HT-211-2

HTTR 設工認 第 4 回申請(R2.3.30)
に係るコメント回答
(耐震性(波及的影響含む))

令和 2 年 9 月 9 日

第4回申請(R2.3.30)に対する確認事項(No.5,6,10 R2/6/8)(No.36,37 R2/9/4):第4回第1編(耐震性)

図1 建物・構築物に対する影響評価のフロー

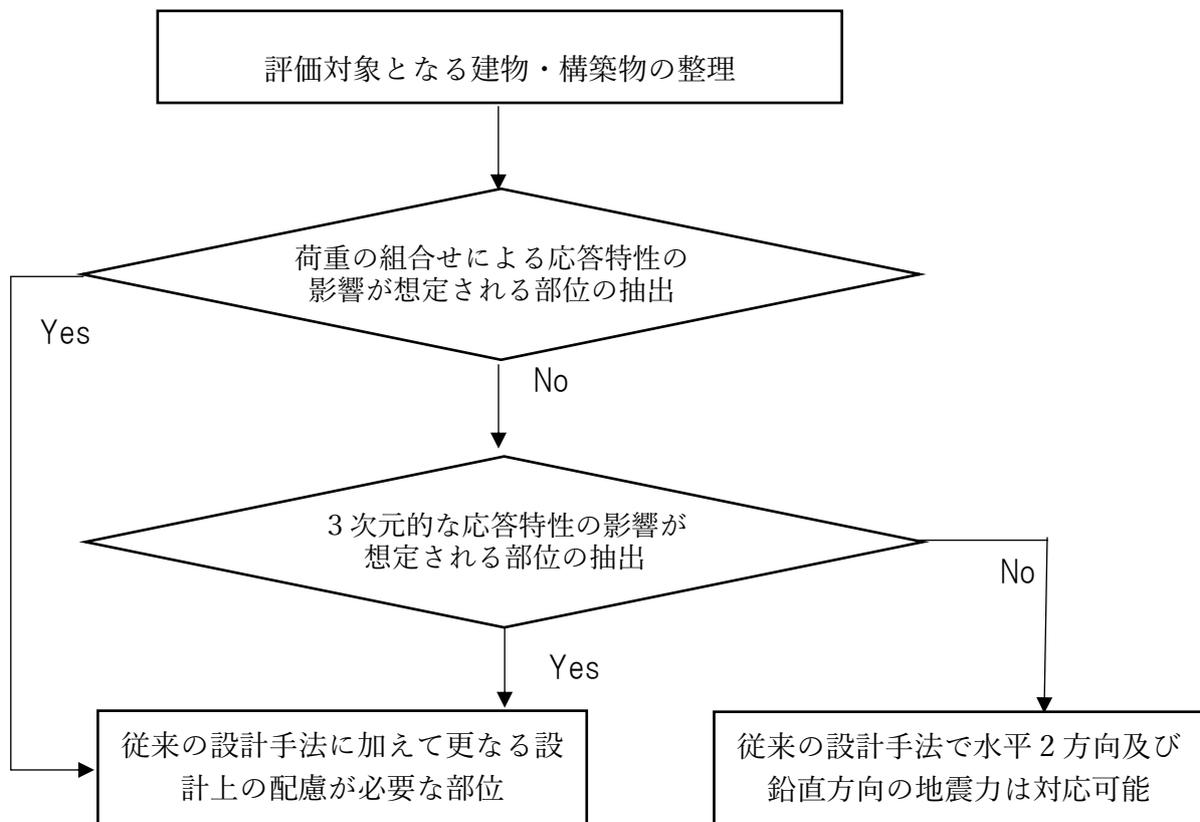
8/7 ヒアリング資料 P.12 以降で水平二方向地震力の組合せを説明しているが、スクリーニングプロセスをフローで示し、対象とした建物・構築物及び機器・配管系について、検討した視点に対して影響のあり／なしを表で示すとともに、構造から水平二方向の地震力の影響が軽微としているものは図示して説明すること。

建物・構築物に対する影響評価のフローを図 1 に示す。

建物・構築物の水平 2 方向及び鉛直方向地震力の影響が想定される評価部位の抽出にあたっては、「荷重の組合せによる応答特性の影響が想定される部位」及び「3 次元的な応答特性の影響が想定される部位」に分けて整理した。

「直交する水平 2 方向の荷重が応力として集中する部位」として、建家の隅柱及び排気筒(主柱材)が挙げられる。建家の隅柱については RC 耐震壁に付帯しており、水平 2 方向の影響は小さいと考えられることから、排気筒(主柱材)を評価部位として抽出した。

「面内方向の荷重を負担しつつ、面外方向の荷重が作用する部位」として、建家の耐震壁が挙げられる。耐震壁については地震力の方向に対して弱軸及び強軸が明確であり、負担する地震力が分かれた構造であること、及び地震力に対して余裕を有しており、影響が軽微であるものとして分類した。

「面内方向の荷重に加えて、面外慣性力の影響が大きい可能性がある部位」として、屋根トラスが挙げられる。屋根トラスについてはメイントラス及びサブトラスで構成され、方向ごとに地震力を負担しており、かつ、コンクリートスラブ(剛版)による拘束があるため、水平 2 方向の影響は小さいと考えられることから、影響が軽微であるものとして分類した。

「加振方向以外の方向に励起される振動が発生する可能性がある部位」として、塔状構造物を含む、ねじれ挙動が想定される排気筒(鉄骨架構)及び天井クレーンが挙げられる。排気筒(鉄骨架構)及び天井クレーンを評価部位として抽出した。

図 2 排気筒の構造図

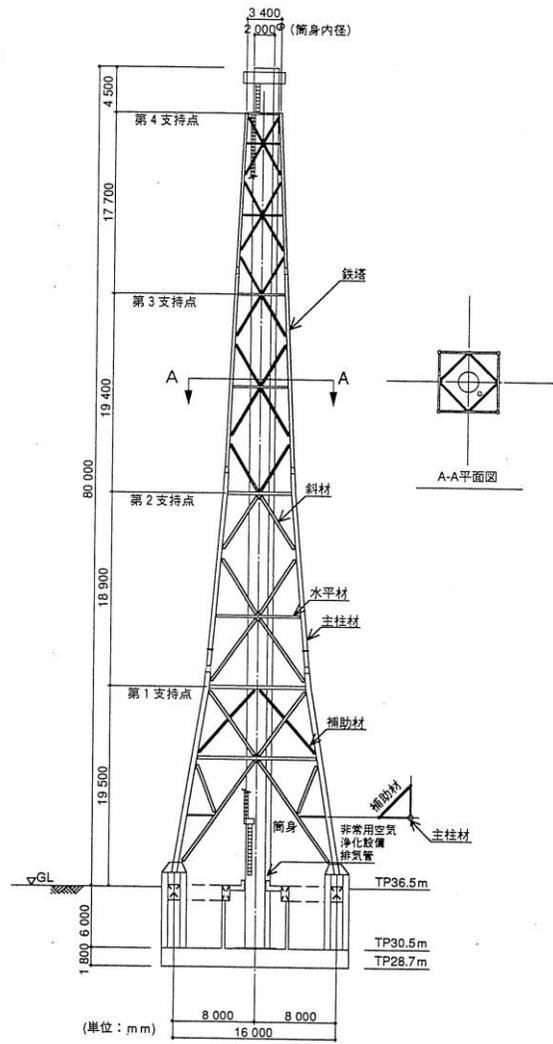
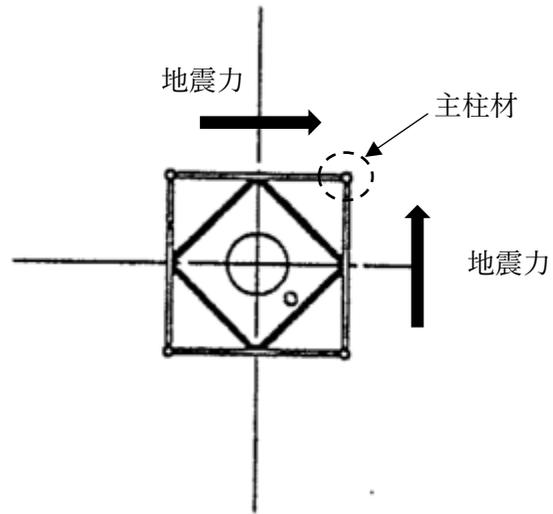
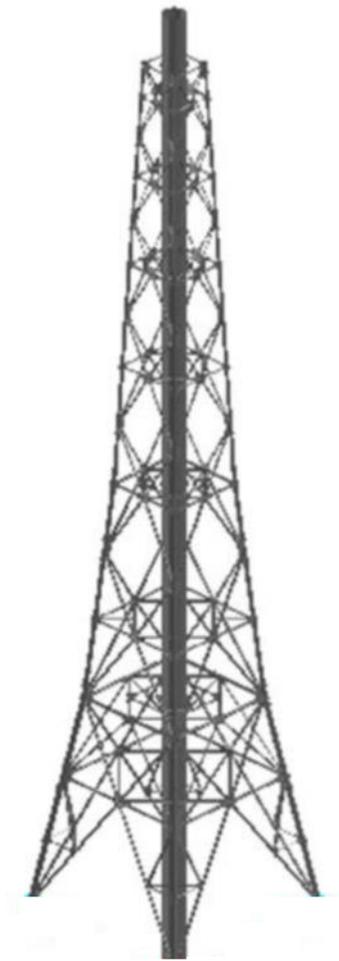
水平2方向地震力の影響が想定される機器はないと結論付けているが、円筒形状の原子炉容器やファン、熱交換機、配管、基礎ボルト、縦置き燃料取替機等に対しても影響が無いと言えるのか。(水平1方向だけの地震力よりも厳しくなるのではないか、という観点の確認)
また、ブローアウトパネルの閉止機能についても影響が無いと言えるのか。

水平 2 方向の地震力による影響の確認が必要となる部位として排気筒(図 2)及び天井クレーン(図 3)を抽出した。

排気筒(鉄骨架構)は従来設計において、B クラスとして 1.5Ci の斜め 45 度入力を考えた設計を行っており、水平 2 方向の影響を考慮して許容値を満足することを確認している。一方、波及的影響評価では、耐震重要施設の安全機能を損なわないことを確認することを目的として評価するため、斜め 45 度方向に耐震重要施設はないことから、0 度方向入力の耐震性評価を実施している。排気筒の基準地震動に対する評価結果は添付書類 1-5-5 に示している。なお、排気筒が原子炉建家に衝突しても耐震重要施設に影響を与えないことを確認している⁽¹⁾。

図 1 有効炉心 80%挿入時間⁵⁾

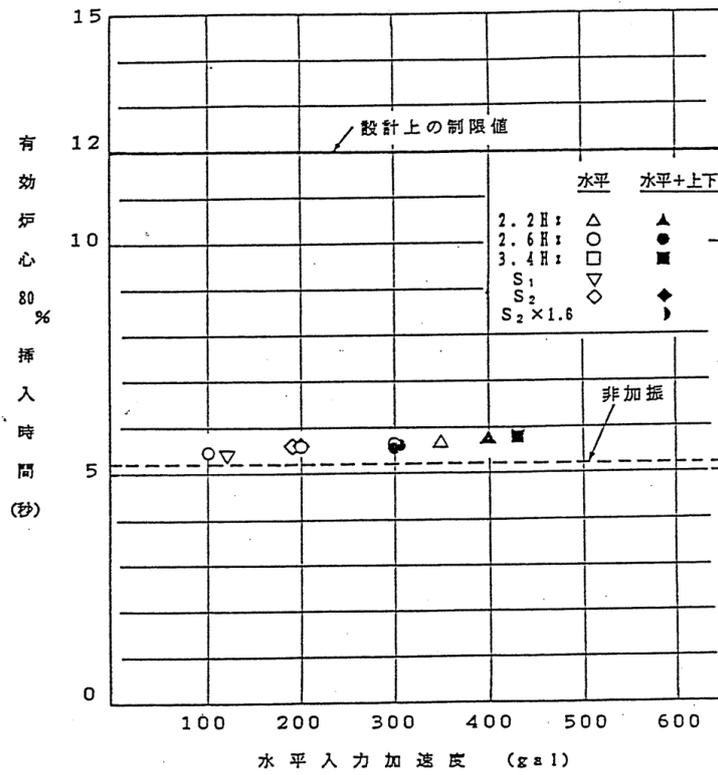
制御棒の挿入性については、計算上の応力が許容値以下であることを確認しているが、応力の比較のみで制御棒の挿入性が確保できることを、制御棒の挿入機構から説明して下さい。
また、「基準地震動及び耐震設計方針に係る審査ガイド」にある確認項目のうち、検討されていない項目があればお教え下さい。(制御棒の挿入性のよう、①考え方と②計算値と評価値が確認できるようにまとめて下さい。)

本評価の前提条件を担保する観点から、基準地震動時における制御棒の動的挿入性を説明すること。

制御棒挿入性試験は、実施した全てのケースにおけるスクラム時の挿入時間は、設計上の制限値を満足した¹⁾。試験により得られたスクラム時間を図 1 に示す。

制御棒挿入性試験では、最大水平加速度約 400gal で試験を実施している。1/2Sd の高温プレナムブロック部における応答波の最大水平加速度は約 200gal である。そのため、1/2Sd 時でも設計上の制限値を満足する。

これまでに実施した制御棒挿入性試験等から、スクラム時の制御棒挿入に要する時間は、制御棒案内ブロックの加速度に比例することが示されている。そこで、図 1 の結果を外挿して、Ss 時の加速度(約 670gal)のもとでの制御棒挿入時間は、約 6.2 秒と推定される。ここで、670gal は、解放基盤面から立ち上がった地震動を用いて、原子炉建家モデル及び原子炉压力容器モデルにより得られた、炉内構造物モデルの高温プレナムブロック位置での時刻歴加速度の最大値である。

図5 原子炉水平方向ギャップ説明図

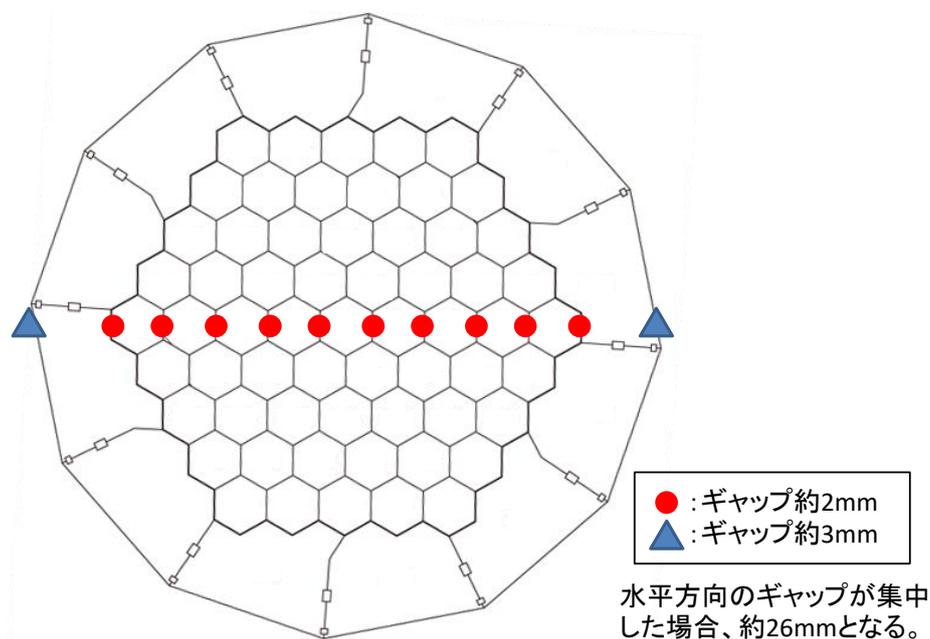
制御棒が基準地震動による地震力に対して構造健全性を有していること、連結棒の変形、損傷等により制御棒が屈曲し、複数の制御棒要素が挿入経路を閉塞することがないことを説明すること。

Ss の終了後の制御棒の静的挿入性に関して、S クラス施設は健全性を維持し B クラス施設は破損することとし、制御棒と制御棒案内ブロックが最も相互作用する幾何学的配置となるように想定した。想定した最大変位量は約 26 mm(固定反射体ブロックが最大変位した値に各カラム間ギャップの積算値を加えた変位量)であり、このときの傾斜角は約 0.046(rad)である。また、静的挿入性試験では、最大挿入傾斜角 0.0877(rad)に

ここで水平方向の変位量が最大約26mmとしている根拠は次のとおりである。燃料体、制御棒案内ブロック及び可動反射体ブロックの各ブロックの周辺(図5中●で示す)には約2mmのギャップがある。また固定反射体ブロックの外側(図5中▲で示す)には、レストレイントリングとの間に約3mmのギャップがある。炉心部には水平方向に2mmのギャップが10か所と3mmのギャップが2か所あることになるため、これらのギャップを一か所に集中させた場合、最大で約26mmの空隙が生じることとなる。
